STAVBA: Rekonstrukce historického vodárenského areálu bývalých městských vodojemů, Žlutý kopec v Brně	13.
ÚSEK: SO 04 DŮM HLÍDAČE	
NÁVRH NA OCENĚNÍ ZMĚNY	NÁVRH NA OZNÁMENÍ Č.: 13
Změny betonových konstrukcí domu hlídače a chodeb k vodojemům	
PŘÍKAZ KE ZMĚNĚ Č.:	
KOMU: OI MMB OD: Společnost na opravu brněnských vodojemů	DATUM:
ODESLÁNO: POŠTOU: KURÝR: FAX:	OSOBNĚ: 15.3.2023
PŘEDMĚT ZMĚNY: Změny betonových konstrukcí domu hlídače a chodeb k vodojemům	
DOTČENÉ MÍSTO: SO 04 Dům hlídače	
ODKAZ NA VÝKRESY: Doplnění zápor pažení mezi domkem_VO01, 04.27.DETAIL	
NAPOJENÍ CHODBY NA VODOJEM 03	
ODKAZ NA SOUPIS PRACÍ: viz položkové rozpočty „Doplnění plochy pažení mezi domkem hlídače a VO01, Dojezd výtahu SO04, ZL13_3 hloubení chodby k VO1, VCP Výměra betonu zdí chodby do vodojemu 3, VCP navýšení tloušťky bet stěn, ZL13.6 napojení chodby na VO3 a VO1, celkový rozpočet“;	
ODKAZ NA JINOU ČÁST SMLOUVY: I. Základní ustanovení a účel smlouvy, bod I.5.

STAVBA: Rekonstrukce historického vodárenského areálu bývalých městských vodojemů, Žlutý kopec v Brně	13.																
ÚSEK: SO 04 DŮM HLÍDAČE																	
NÁVRH NA OCENĚNÍ ZMĚNY NÁVRH NA OZNÁMENÍ Č.: 13 Změny betonových konstrukcí domu hlídač

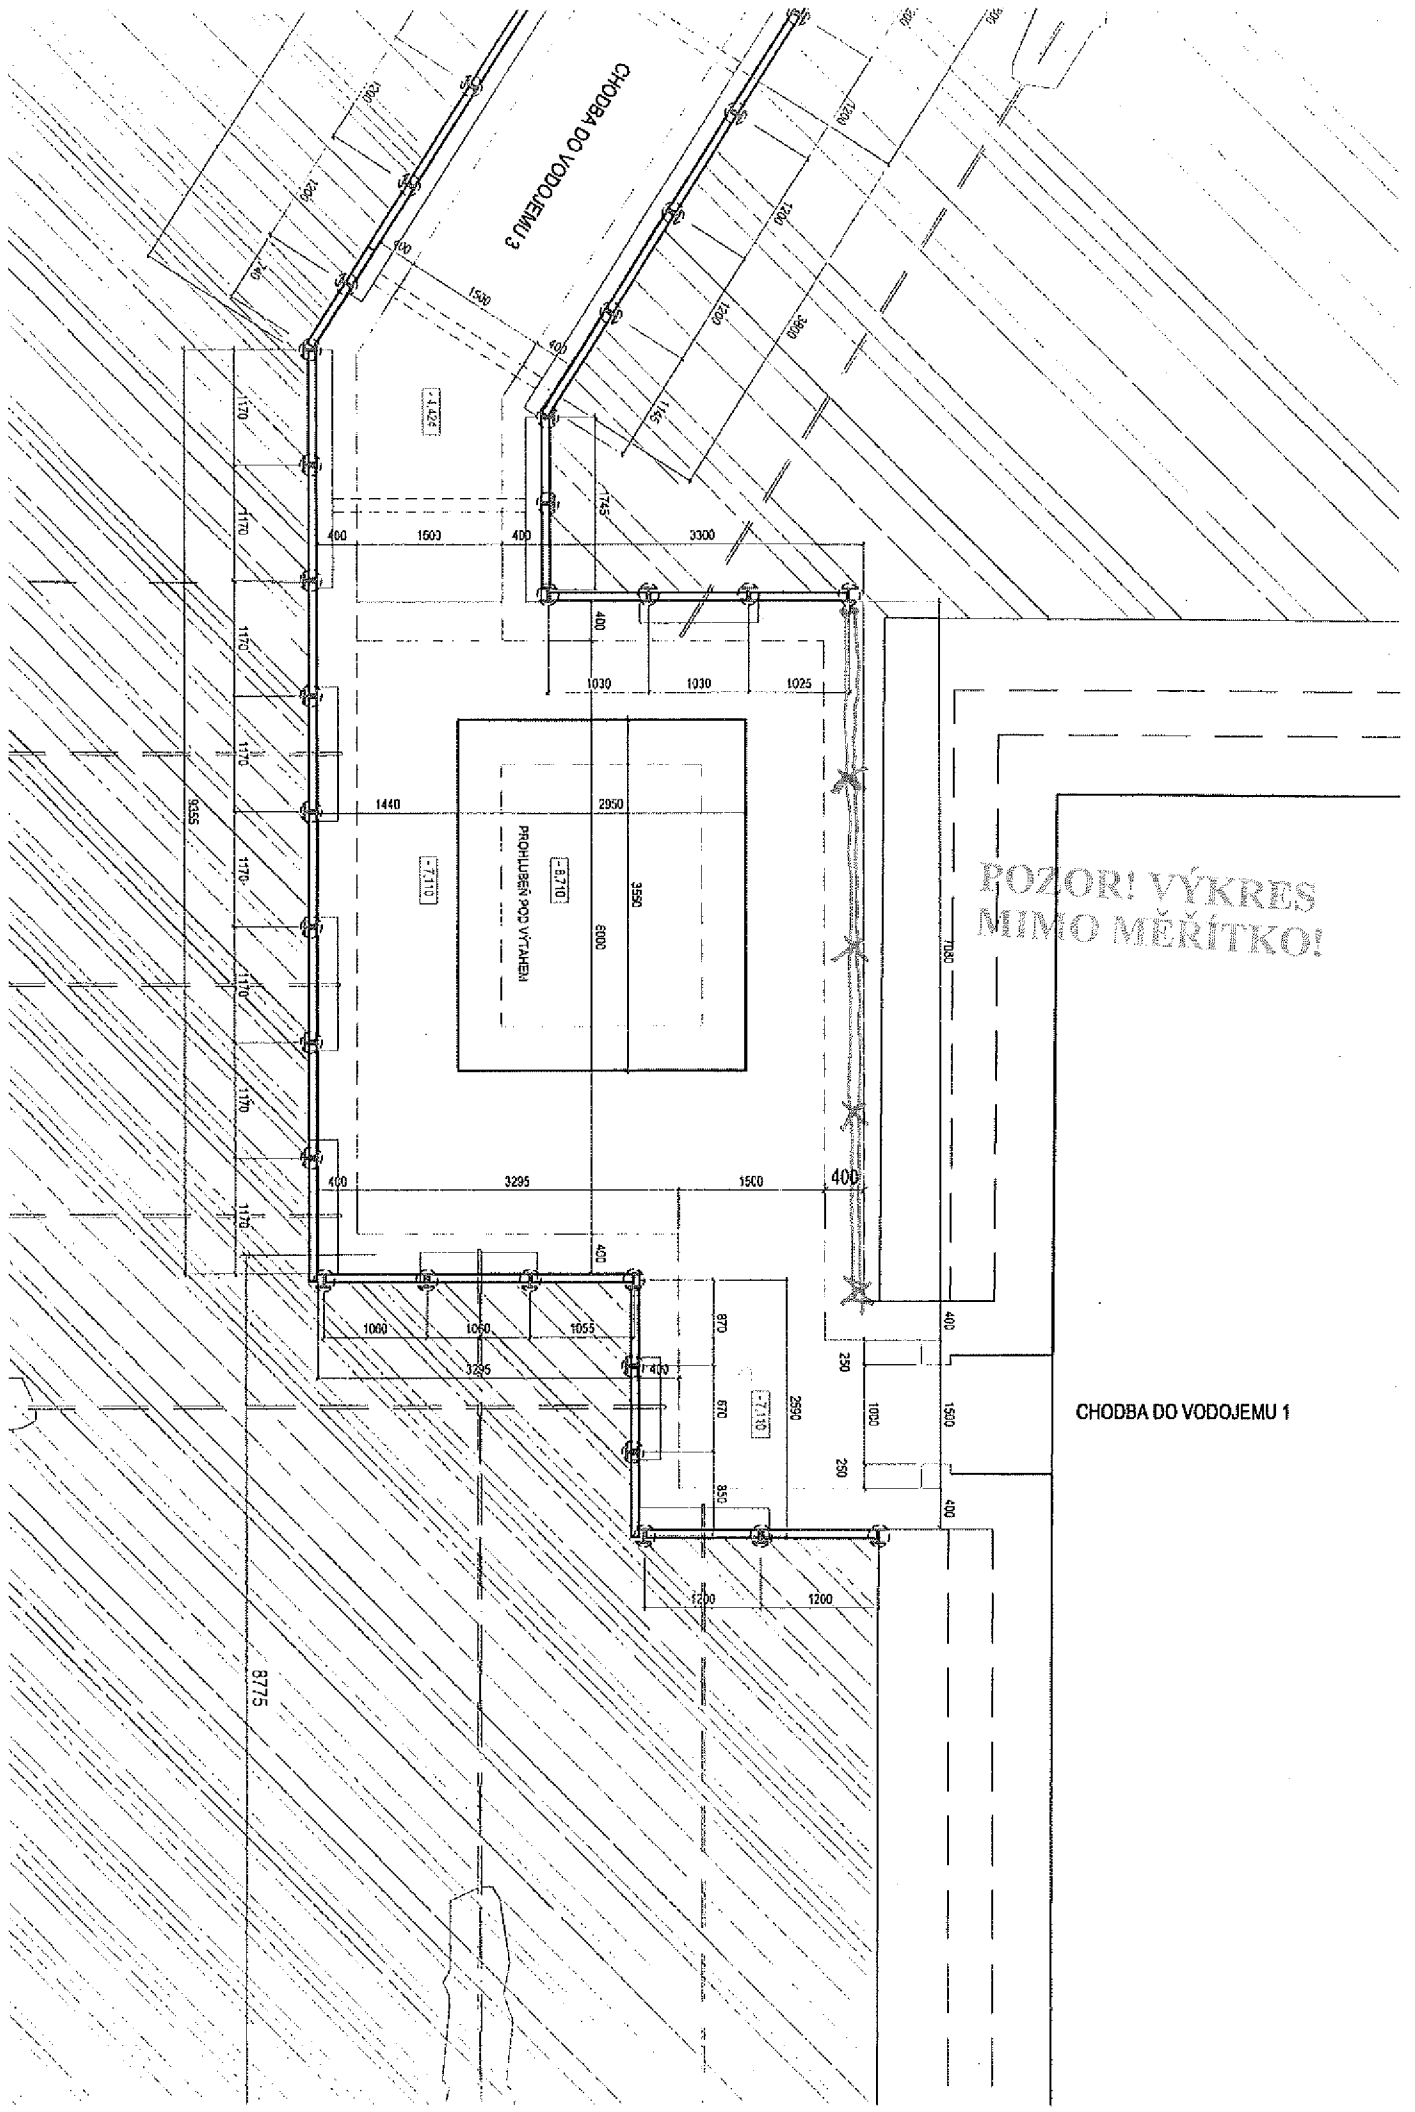
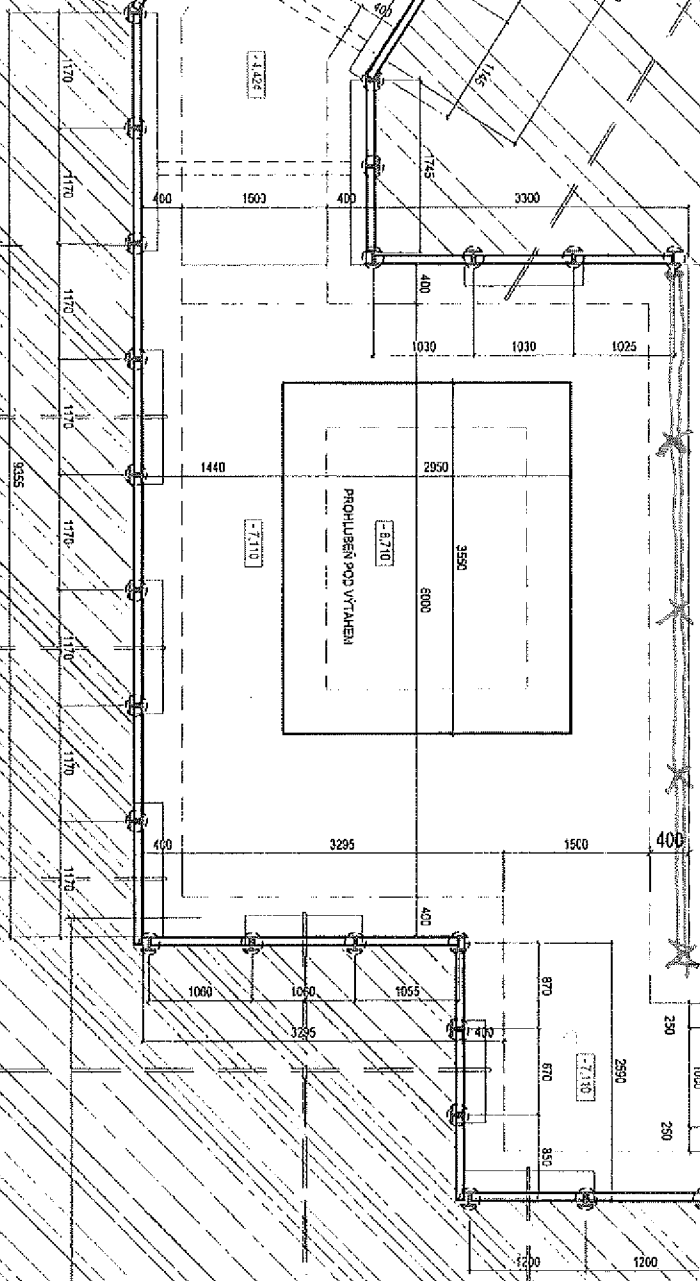
V. Cena za splnění předmětu smlouvy,	
VI. Podmínky pro úpravu ceny za zhotovení Stavby	
POPIS ZMĚNY:	
Při realizaci byla statikem zjištěna nutnost doplnění záporového pažení mezi domem hlídače a vodojemem 1.	
Dojezd výtahu nebyl v rozpočtu k SOD obsažen.	
Součástí rozpočtu SOD nebyl výkop chodby k VO1	
Ve smluvním rozpočtu chybně délka chodby k vodojemu 3. Dle projektu 24,07m, ale v rozpočtu napočítáno pouze 4,07m.	
Ve smluvním rozpočtu je uvažovaná tloušťka betonových stěn 400 mm, v PD je uvažováno 500mm a takto byly stěny realizovány.	
Po odkopání vodojemu 1 a 3 z venkovní strany AD dořešil detail napojení hydroizolace mezi vodojemem a přístupovou chodbou.	
Změny mají dopad do ceny díla a mají dopad do termínu stavby	
POKYN VYDAL: [REDAKCE]	DATUM: 11.01.2023
TOTO OZNÁMENÍ NESMÍ BÝT POVAŽOVÁNO ZA PŘÍKAZ KE ZMĚNĚ POTVRZUJÍCÍ POKYN K PROVEDENÍ PRACÍ, ALE POUZE JAKO PODKLAD PRO ZPRACOVÁNÍ NÁVRHU OCENĚNÍ ZMĚNY. ZHOTOVITEL NEBUDE PROVÁDĚT PRÁCE, DOKUD NEOBDRŽÍ PŘÍKAZ KE ZMĚNĚ POKRÝVAJÍCÍ PŘEDMĚTNÉ PRÁCE.

CHODBA DO VODOJEMU 3

PROHLUBEN POD VYTAHEM

CHODBA DO VODOJEMU 1
